Astrids Ängar

Vänersborgs kommun

Ändring av detaljplan för Del av Restad 3:15, södra delen av Astrids Ängar, nr 493

PM Geoteknik

Figur 1, Urklipp ur SGI:s yttrande 2026-03-30

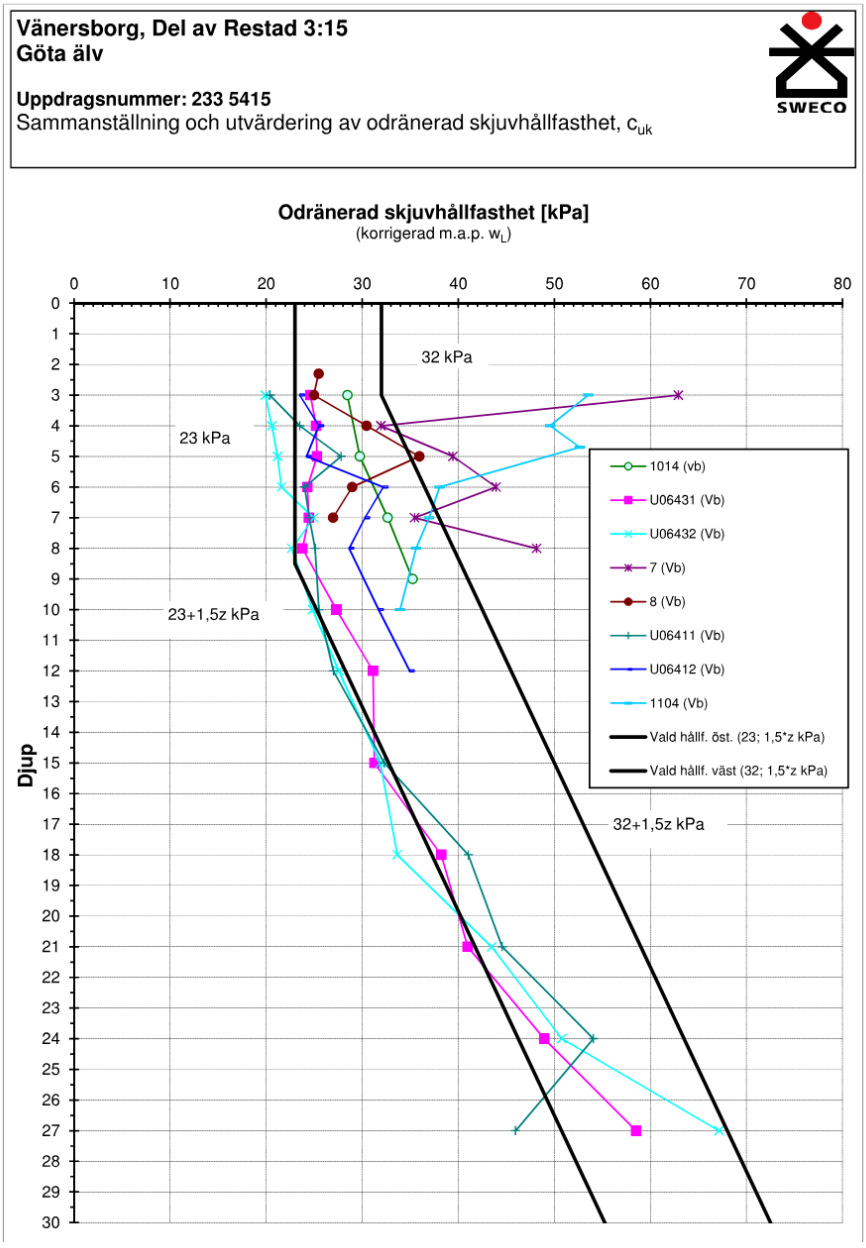
Den huvudsakliga invändningen från SGI är att vald skjuvhållfasthet i de inlämnade geotekniska utredningarna (Sweco och PE) skiljer sig åt. Swecos utredning som gjordes i samband med det föregående detaljplanearbetet redovisar en högre skjuvhållfasthet än den PE redovisar i sin utredning. PE:s utredning gjordes inför en planerad exploatering. Swecos respektive PE:s skjuvhållfasthetsval framgår av figur 2 och 3.

Slutsatsen och svaret på SGI:s synpunkt blir därmed att det är korrekt att det finns en skillnad i vald skjuvhållfasthet mellan Swecos och PE's utredningar men beräkningarna i denna redovisning visar att skillnaden saknar praktisk betydelse. Båda skjuvhållfasthetsfördelningarna ger säkerhetsfaktorer väl över erforderlig säkerhetsfaktor.

Figur 2, Skjuvhållfasthetsfördelning enligt Sweco

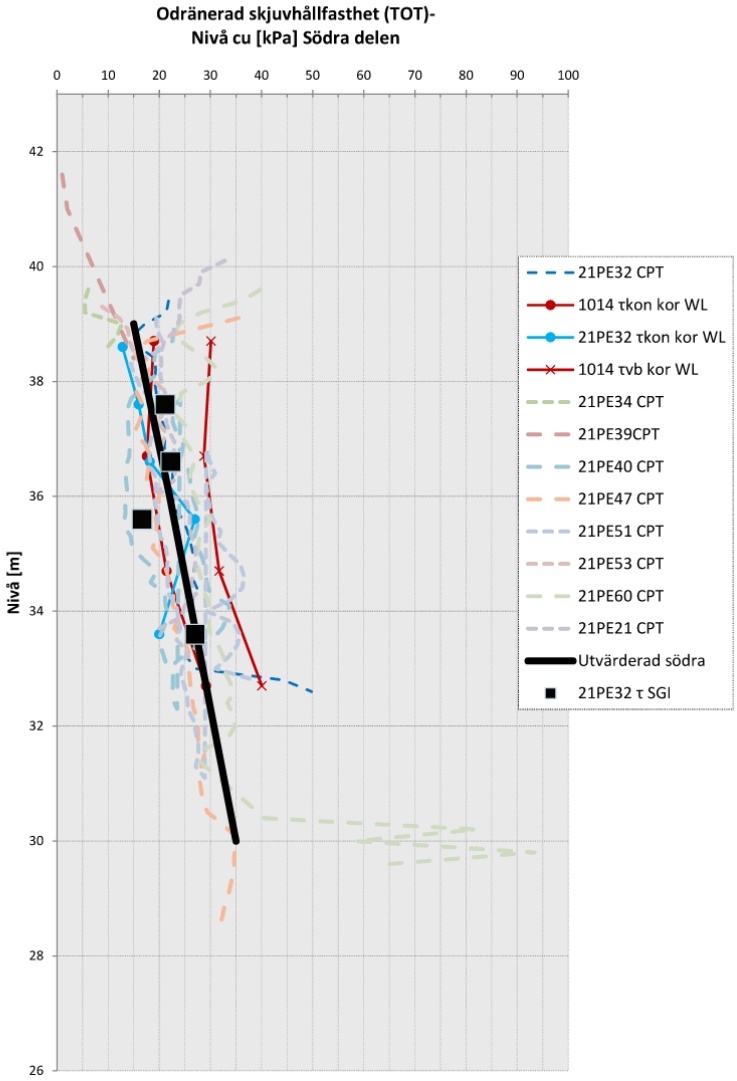
Jordarterna inom planområdet utgörs till stora delar av fast ytlager som underlagras av lera. Leran har bedömts vara mellan- till högsensitiv. I figur 2 respektive 3 nedan framgår skjuvhållfasthetsfördelningar enligt Sweco respektive PE Teknik & arkitektur.

Beräkningssektionerna redovisas i bilaga 3:1 – 3:4.

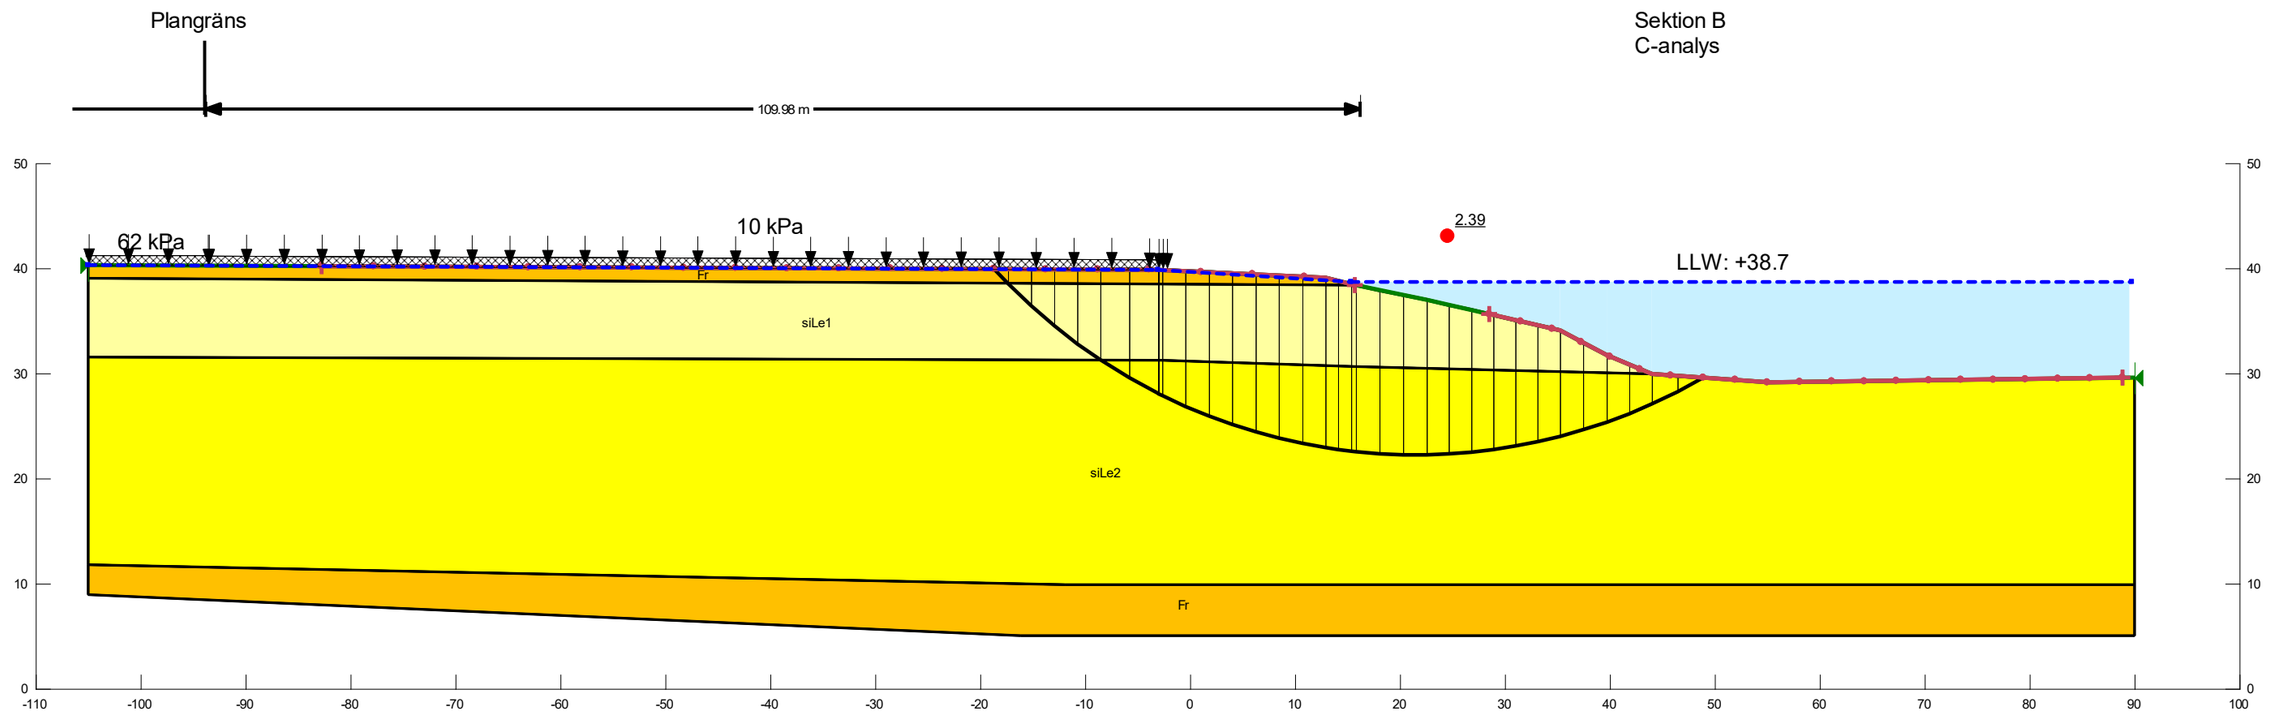
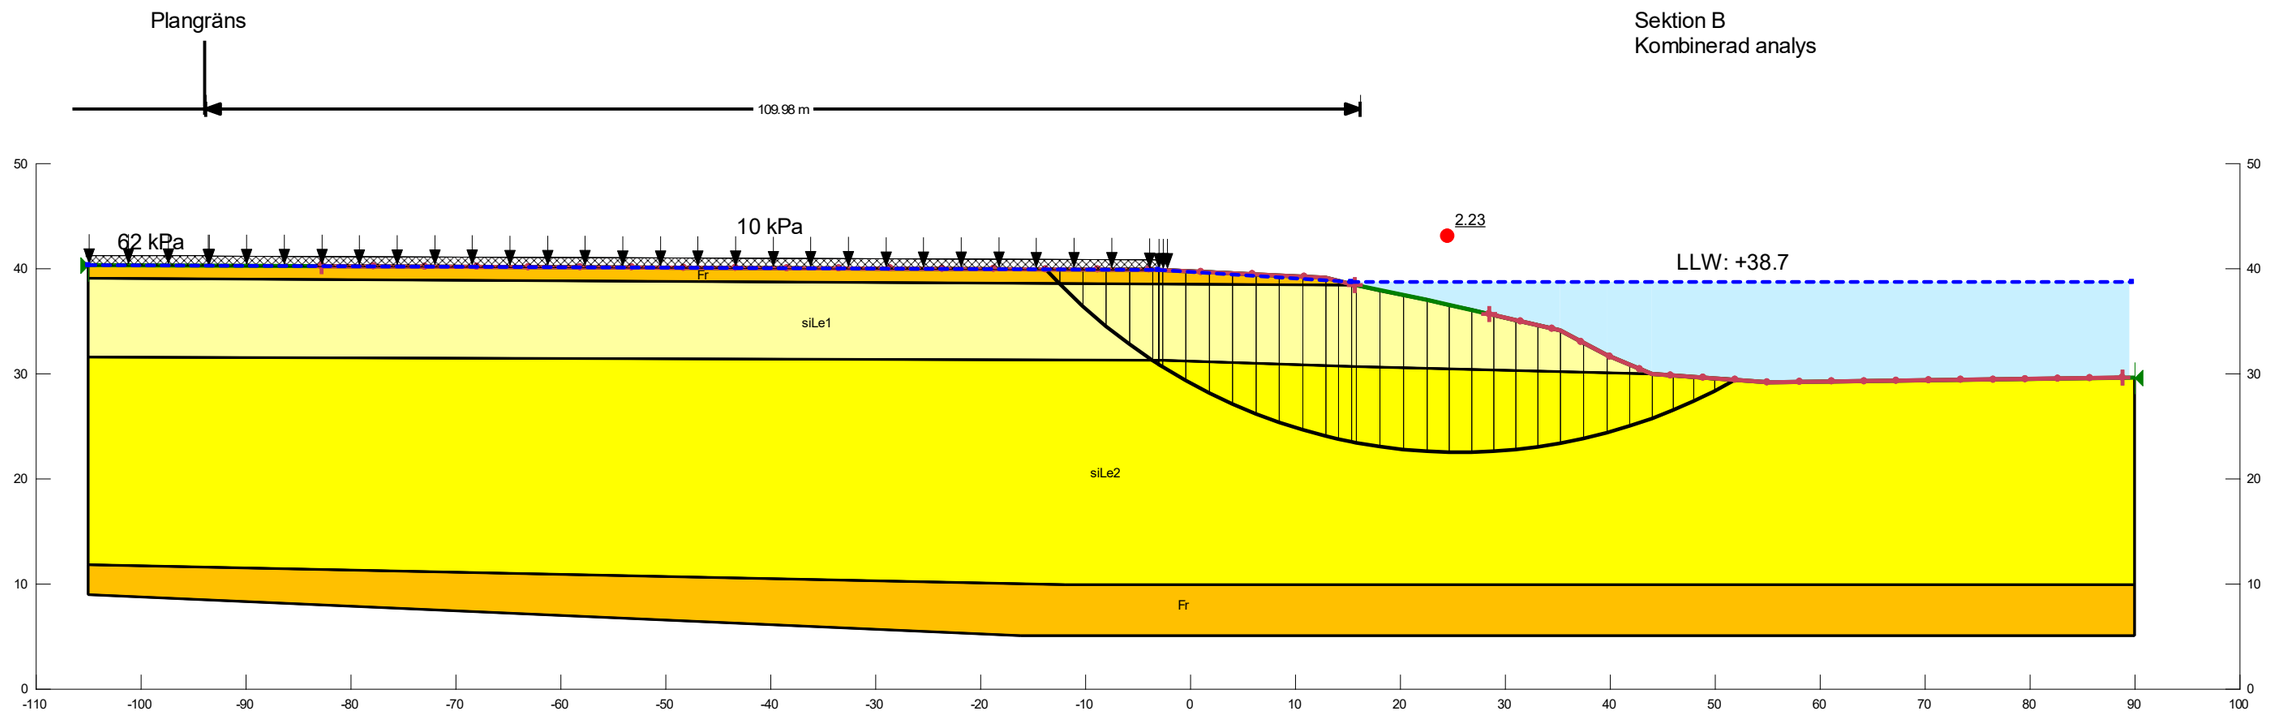
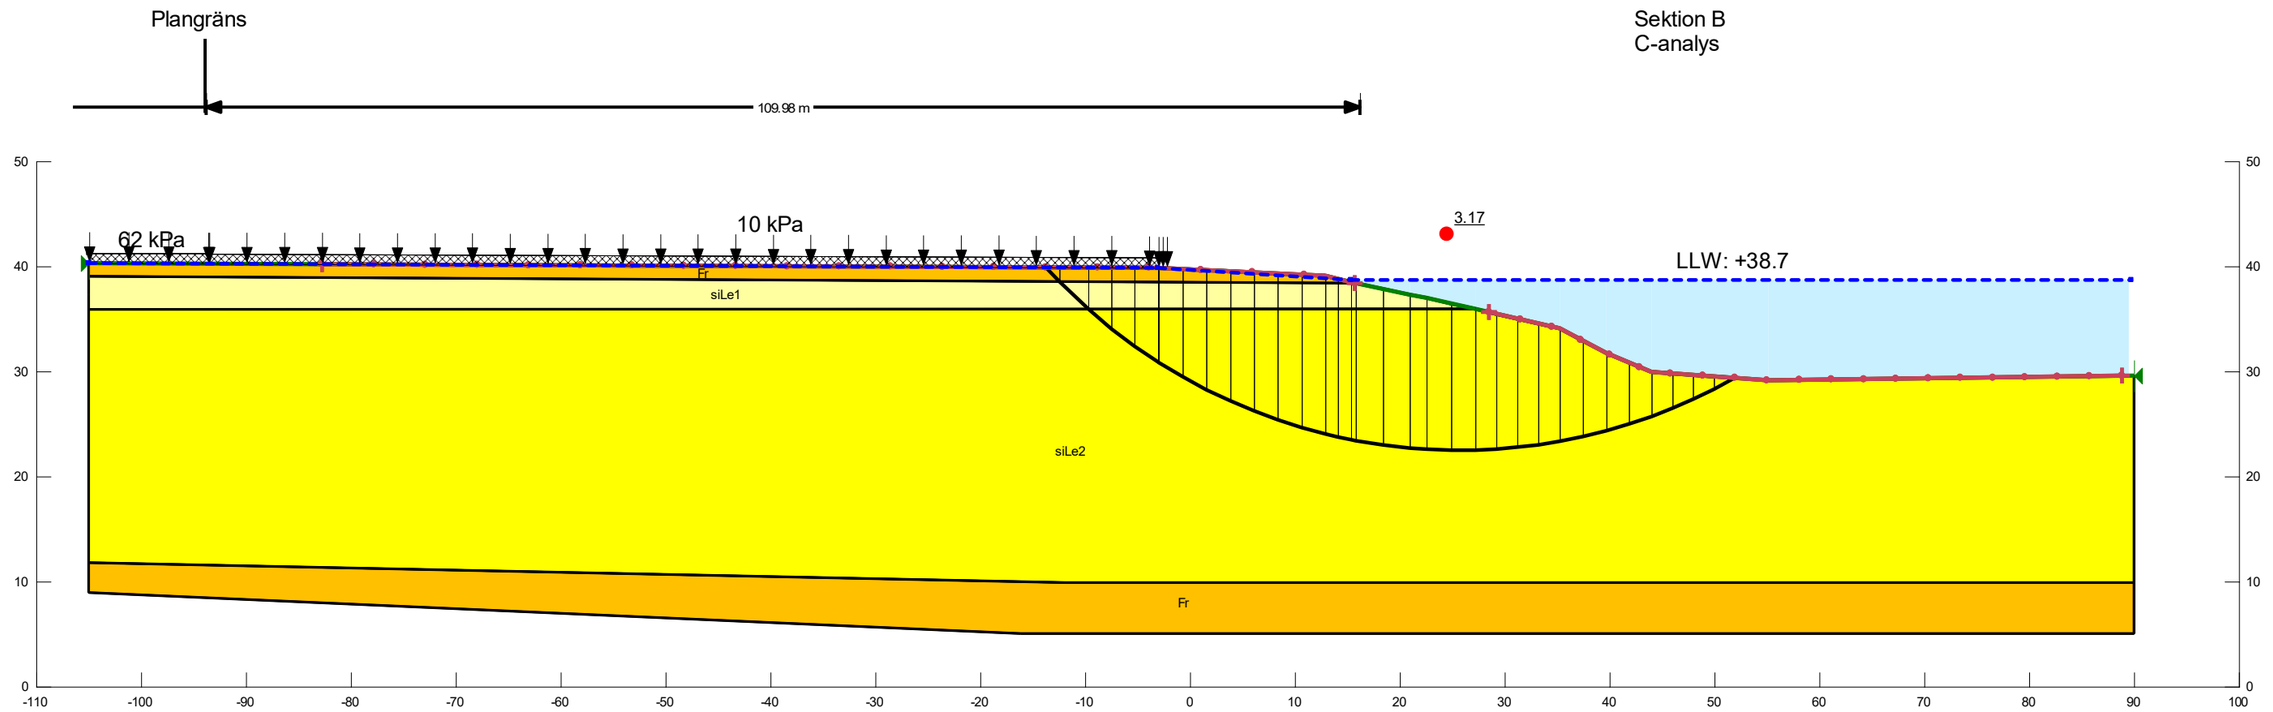
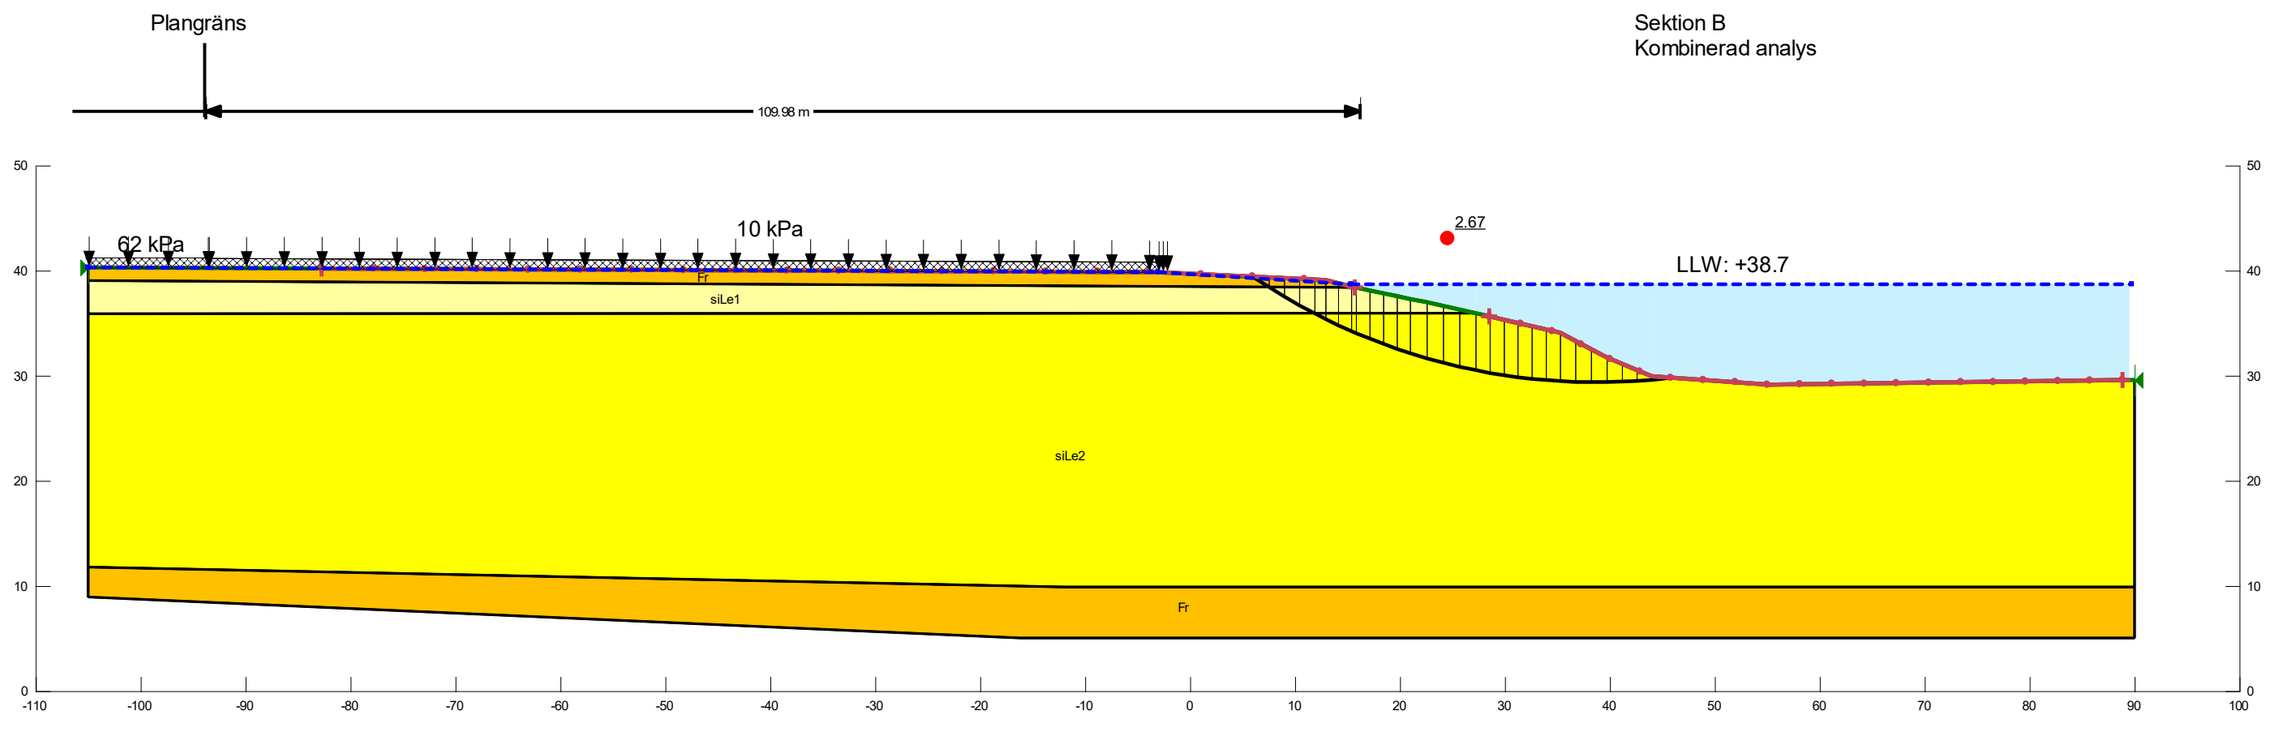
För att bedöma om valet av skjuvhållfasthet utifrån Swecos respektive PE:s utredningar får någon avgörande betydelse har beräkningar med både Swecos och PE:s skjuvhållfasthetsval utförts. Undersökningarna bedöms uppfylla detaljerad utredningsnivå.

I tabell 1 nedan redovisas erhållna säkerhetsfaktorer för respektive skjuvhållfasthetsfördelning.

C-analys	Kombinerad
Sektion B "Sweco"	2.39	2.23
Sektion B "PE"	3.17	2.67

De erhållna säkerhetsfaktorerna är samtliga relativt höga och väl över rekommendationerna (Vägledning 8) för säkerhetsfaktorer vid planläggning och en detaljerad geoteknisk utredning, $F_c \geq$ 1,7-1,5 och $F_{komb} \geq$ 1,5-1,4.
